工程名称: 山东寿光农产品物流园屋顶 30MWp 光伏发电项目

编号: CZZH-JL-ZL-008

事由 钢结构加固现场质量问题相关事宜

图 1

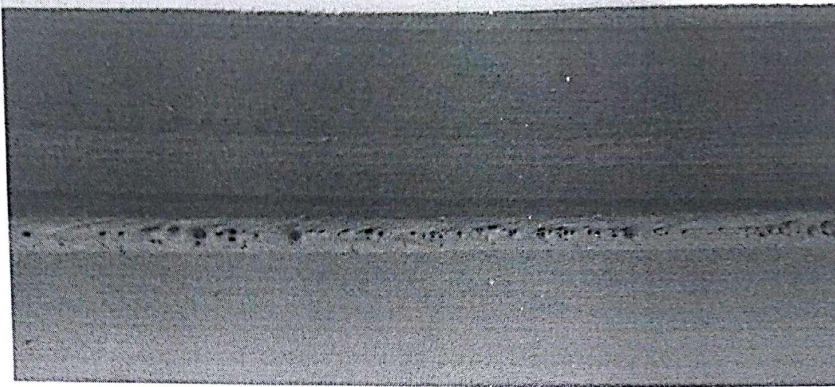
- 1、进场材料无任何质量验收文件及相应的焊接工艺评定资料。
- 2、焊接气孔多。(附图 1)
- 3、焊道角焊缝高度不符合要求。(附图 2)
- 4、焊道焊渣清理不干净。(附图 3)

要求施工单位于 2017 年 4 月 25 日前整改完毕,经自检自验合格后报于监理项目部复查,合格后方可进行下道工序。
